# Informazione Tecnica

## Kit Catena TCK42CRD - 2.5 YD25DDTi

### Differenze di progettazione tra FAI e Originale

TB0055

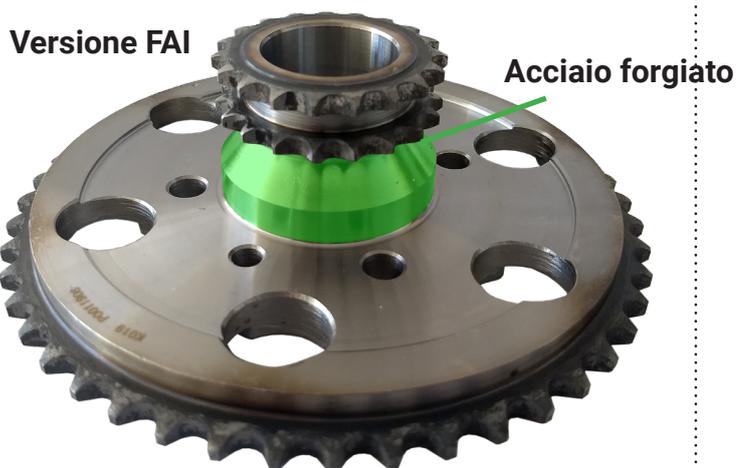
L'immagine sotto mostra la ruota dentata della pompa di iniezione che è stata prodotta da FAI rispetto al design originale del produttore.

La ruota dentata fornita da FAI è una sostituzione diretta, l'unica differenza sono il materiale e i metodi di produzione utilizzati durante la fabbricazione.

La ruota dentata FAI è rinforzata utilizzando acciaio forgiato anziché polvere di metallo. A causa della maggiore resistenza della versione FAI, la giunzione tra la ruota dentata duplex e quella simplex non necessita di materiale aggiuntivo, come indicato nella figura qui di seguito.
